改善箇所説明図

不具合発生箇所

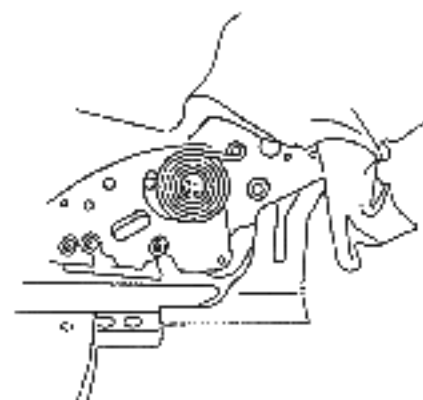
前席の座席と背もたれのヒンジ（蝶番）部に
手や指を入れて背もたれを倒すと、ヒンジ部
に手や指を挟まれて怪我をするおそれがある。

全車両、レバー側のヒンジ部に樹脂製の
保護板を取付ける。

樹脂製保護板
